ÚZEMNÍ PLÁN MĚSTA BRNA

Textová část Odůvodnění

Kapitola 19 Vyhodnocení připomínek

Svazek Pb16 *(bez osobních údajů)*

Aktuální stav územního plánu se světle modře vyznačenými plochami bydlení.

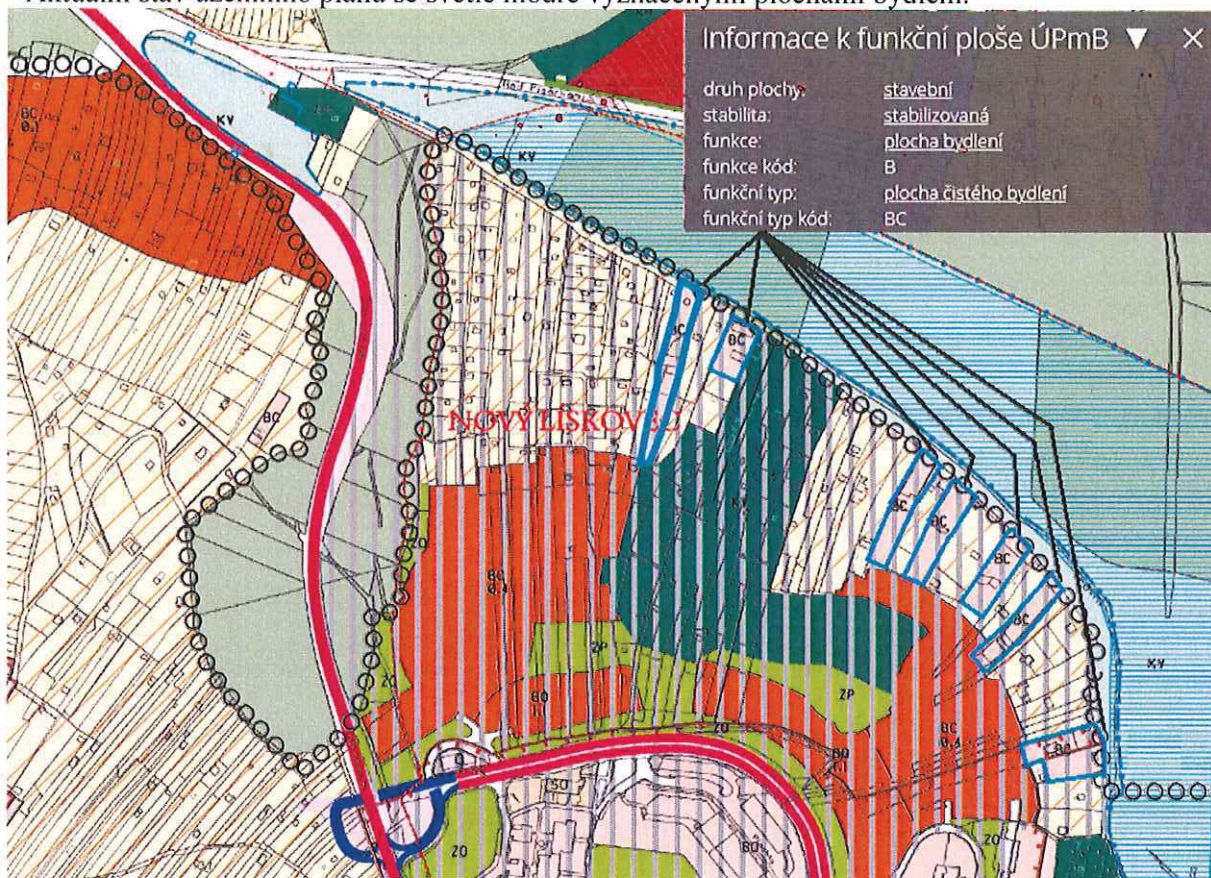
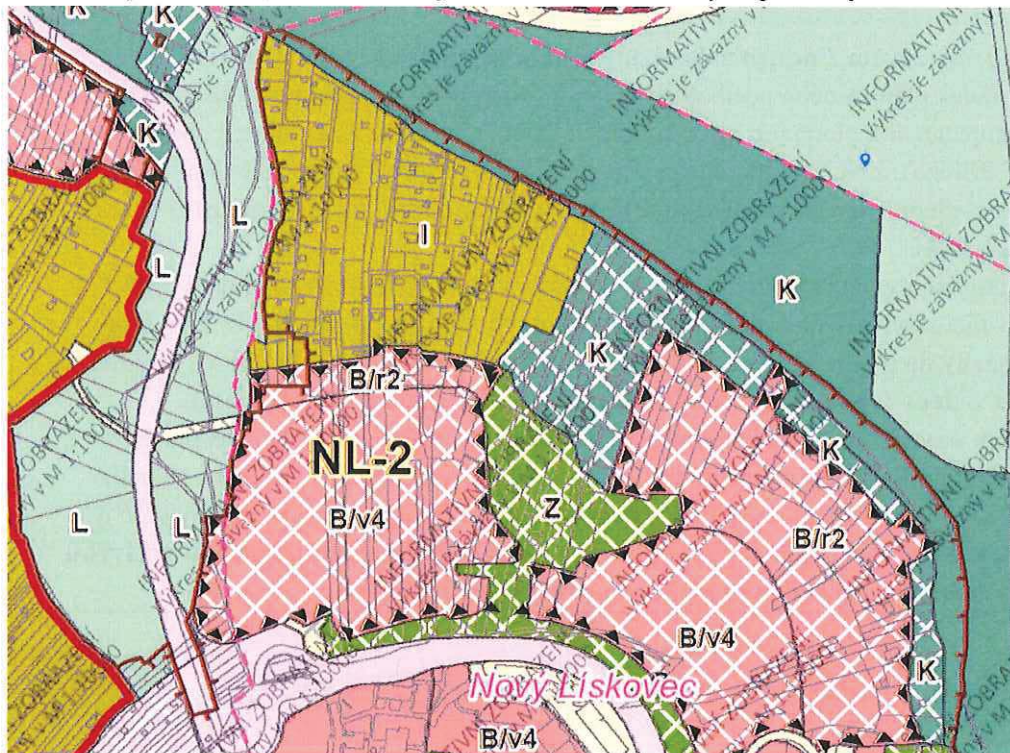
1- Využití plochy zahrádek plánovaného územního plánu již neodpovídá stávajícímu využití. Aktuálně na ploše zahrádek existuje několik ploch pro plnohodnotné bydlení a ploch se zastavěnými objekty o výměře nad 40 m ² (viz Příloha), z nichž některé jsou v majetku města Brna. Výměra nad 40 m ² , stejně jako využití plochy pro bydlení je dle textové části návrhu nového územního plánu nepřípustný (viz závazná textová část 6.3.3.14).		
Návrh nového územního plánu vnímám jako zmatečný, diskriminující a poškozující okolní vlastníky. Protože se přehlíží stávající stav v území, kde jsou tyto stavby již povoleny, požaduji, aby byly tyto plochy zahrádek zařazeny do ploch bydlení, jelikož navazují na sousední stavební plochy bydlení a některé z nich již jsou vedeny jako plochy bydlení (přímý rozpor regulativu s návrhem).		
2- V návrhu i aktuálním stavu je obslužná komunikace (dále jen „ulice Travní“) vedena na ploše krajinné zeleně. Ulice Travní již dnes slouží jako obslužná komunikace pro plochy bydlení a zejména pro plochy zahrádek, ke kterému už není určena (viz závazná textová část 6.3.3.15). Regulativ plochy krajinné zeleně umožňuje zajišťovat dopravu pouze pro svoji plochu. Navrhuji proto změnu v návrhu pro plochu krajinné zeleně ulice Travní na plochu dopravní infrastruktury.

A k porovnání s aktuálním územním plánem návrh nového územního plánu s vyznačenou plochou zahrádek písmenem I, návrhové krajinné zeleně a návrhových ploch bydlení.

Dále uvádíme, že celé řešené území města je rozděleno bezezbytku na jednotlivé plochy s rozdílným způsobem využití (dále též „RZV“) podle stávajícího nebo požadovaného způsobu využití. Plochy s rozdílným způsobem využití mají zpravidla v zastavěném území a zastavitelných plochách stanovenou specifikaci prostorového uspořádání a výjimečně i specifikaci způsobu využití. Z důvodů zvoleného měřítko výkresů a podrobnosti Územního plánu byla stanovena minimální velikost plochy RZV na 0,5 ha (5 000 m²) a odůvodněných případech na 0,2 ha (2 000 m²) v souladu s ustanovením § 3 odst. 1 vyhlášky č. 501/2006 Sb. Ve výjimečných případech, pokud si to vymezení a koncepce Územního plánu vyžaduje, jsou zobrazované plochy RZV menší. Takto zvolená velikost ploch RZV vychází z principu koncepce a měřítko výkresů, kde kresba nemůže zachycovat nepřiměřený detail. Pokud existují pozemky stejného účelu využití, ale tvoří plochu podměrečnou, tj menší než 0,5 ha,

jsou zpravidla agregovány do jiných ploch RZV s jiným využitím. Vzhledem k měřítku výkresů nejsou zobrazovány jednotlivé pěší průchody a veřejná prostranství užší 6,5 m.

Aktuální stav územního plánu se světle modře vyznačenými plochami bydlení.

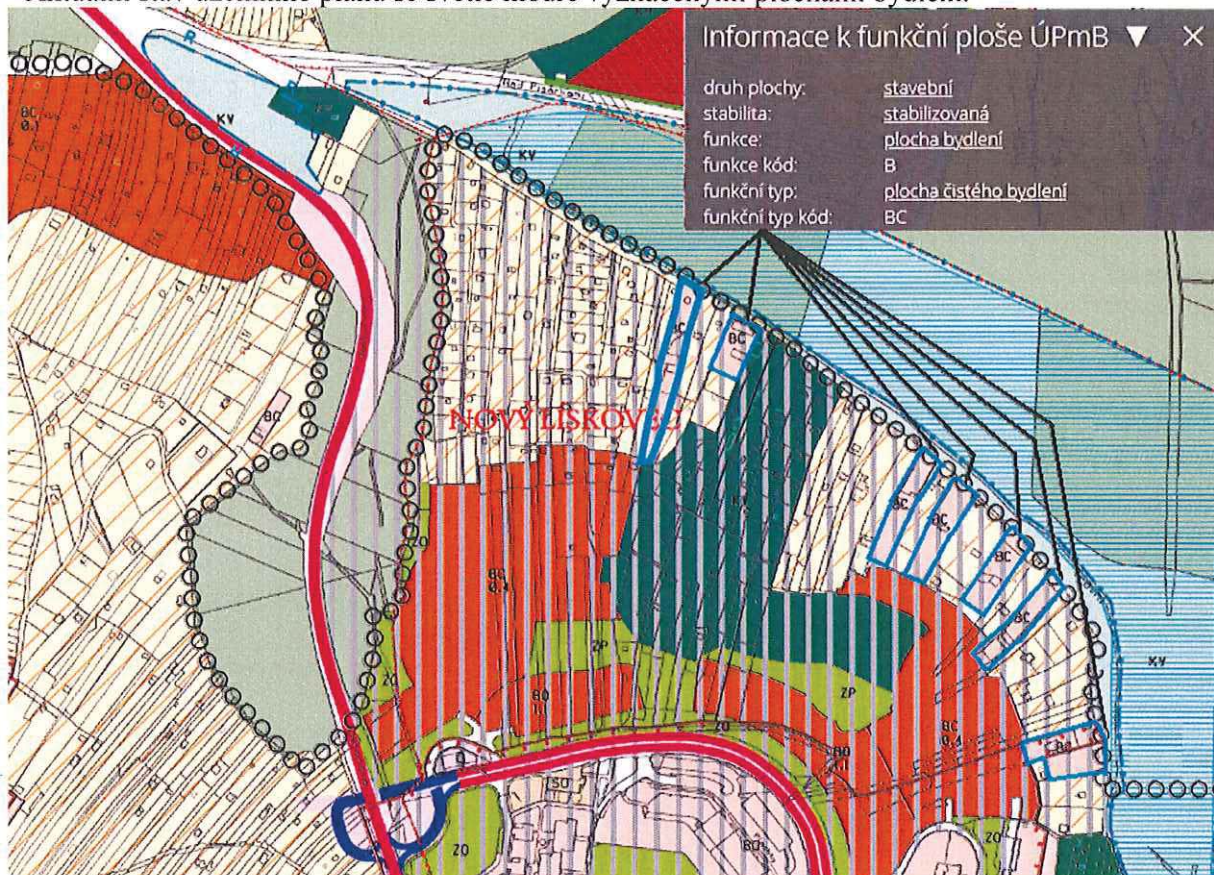
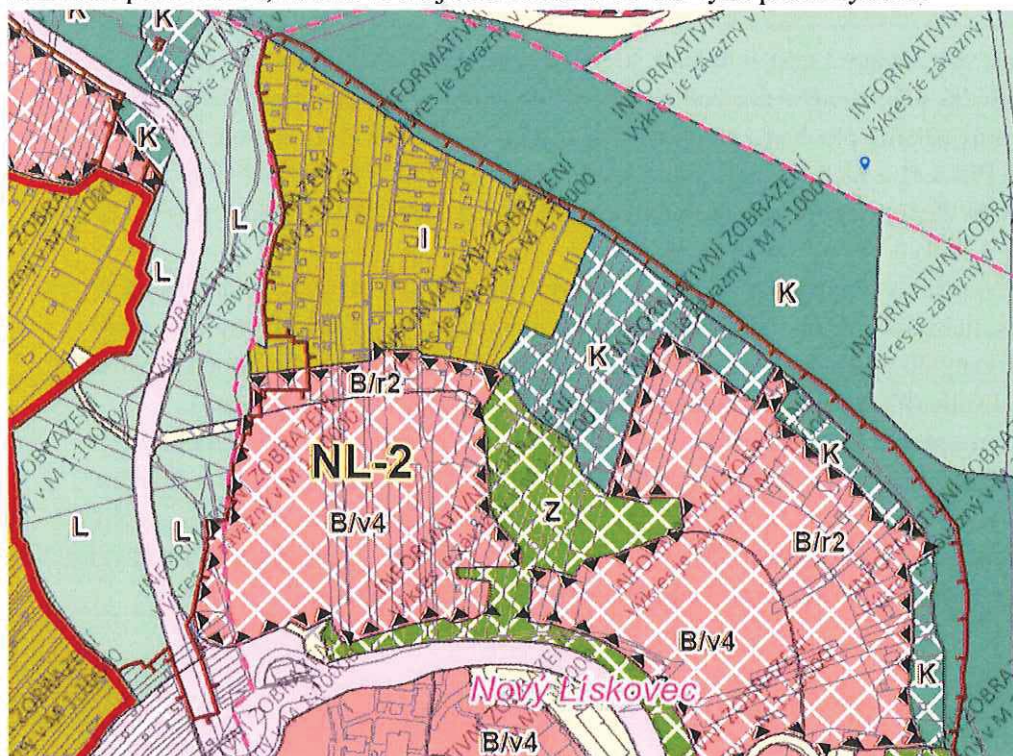
A k porovnání s aktuálním územním plánem návrh nového územního plánu s vyznačenou plochou zahrádek písmenem I, návrhové krajinné zeleně a návrhových ploch bydlení.

Dále uvádíme, že celé řešené území města je rozděleno beze zbytku na jednotlivé plochy s rozdílným způsobem využití (dále též „RZV“) podle stávajícího nebo požadovaného způsobu využití. Plochy s rozdílným způsobem využití mají zpravidla v zastavěném území a zastavitelných plochách stanovenou specifikaci prostorového uspořádání a výjimečně i specifikaci způsobu využití. Z důvodů zvoleného měřítka výkresů a podrobností Územního plánu byla stanovena minimální velikost plochy RZV na 0,5 ha (5 000 m²) a odůvodněných případech na 0,2 ha (2 000 m²) v souladu s ustanovením § 3 odst. 1 vyhlášky č. 501/2006 Sb. Ve výjimečných případech, pokud si to vymezení a koncepce Územního plánu vyžaduje, jsou zobrazované plochy RZV menší. Takto zvolená velikost ploch RZV vychází z principu koncepce a měřítka výkresů, kde kresba nemůže zachycovat nepřiměřený detail. Pokud existují pozemky stejného účelu využití, ale tvoří plochu podměrečnou, tj. menší než 0,5 ha, jsou zpravidla agregovány do jiných ploch RZV s jiným využitím. Vzhledem k měřítku výkresů nejsou zobrazovány jednotlivé pěší průchody a veřejná prostranství užší 6,5 m.

Aktuální stav územního plánu se světle modře vyznačenými plochami bydlení.

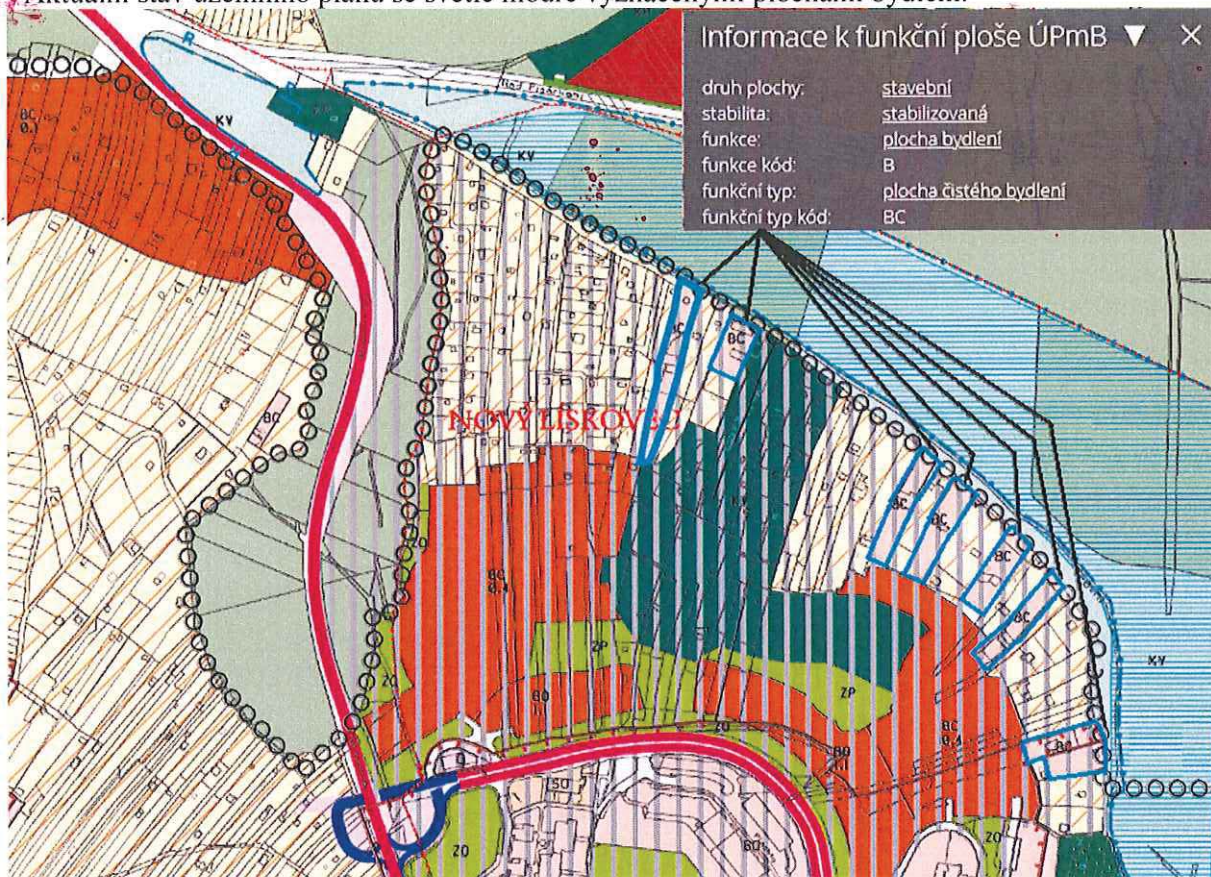
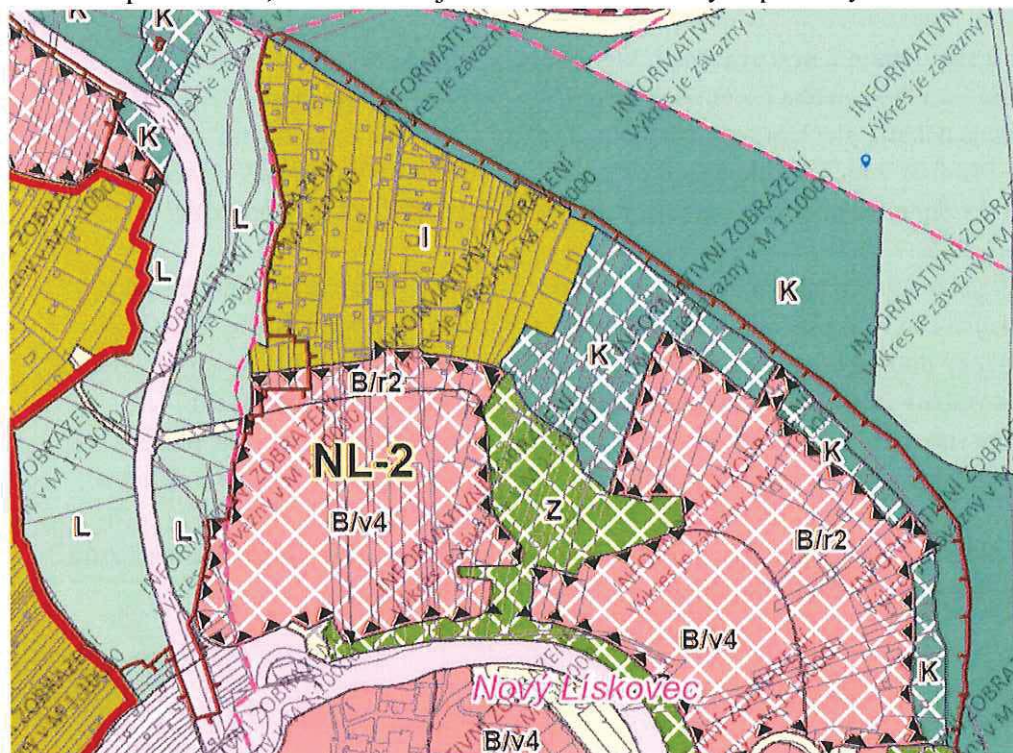
2- V návrhu i aktuálním stavu je obslužná komunikace (dále jen „ulice Travní“) vedena na ploše krajinné zeleně. Ulice Travní již dnes slouží jako obslužná komunikace pro plochy bydlení a zejména pro plochy zahrádek, ke kterému už není určena (viz závazná textová část 6.3.3.15). Regulativ plochy krajinné zeleně umožňuje zajišťovat dopravu pouze pro svoji plochu. **Navrhují proto změnu v návrhu pro plochu krajinné zeleně ulice Travní na plochu dopravní infrastruktury.**

A k porovnání s aktuálním územním plánem návrh nového územního plánu s vyznačenou plochou zahrádek písmenem I, návrhové krajinné zeleně a návrhových ploch bydlení.

Dále uvádíme, že celé řešené území města je rozděleno bezezbytku na jednotlivé plochy s rozdílným způsobem využití (dále též „RZV“) podle stávajícího nebo požadovaného způsobu využití. Plochy s rozdílným způsobem využití mají zpravidla v zastavěném území a zastavitelných plochách stanovenou specifikaci prostorového uspořádání a výjimečně i specifikaci způsobu využití. Z důvodů zvoleného měřítka výkresů a podrobností Územního plánu byla stanovena minimální velikost plochy RZV na 0,5 ha (5 000 m²) a odůvodněných případech na 0,2 ha (2 000 m²) v souladu s ustanovením § 3 odst. 1 vyhlášky č. 501/2006 Sb. Ve výjimečných případech, pokud si to vymezení a koncepce Územního plánu vyžaduje, jsou zobrazované plochy RZV menší. Takto zvolená velikost ploch RZV vychází z principu koncepce a měřítka výkresů, kde kresba nemůže zachycovat nepřiměřený detail. Pokud existují pozemky stejného účelu využití, ale tvoří plochu podměrečnou, tj. menší než 0,5 ha, jsou zpravidla agregovány do jiných ploch RZV s jiným využitím. Vzhledem k měřítku výkresů nejsou zobrazovány jednotlivé pěší průchody a veřejná prostranství užší 6,5 m.
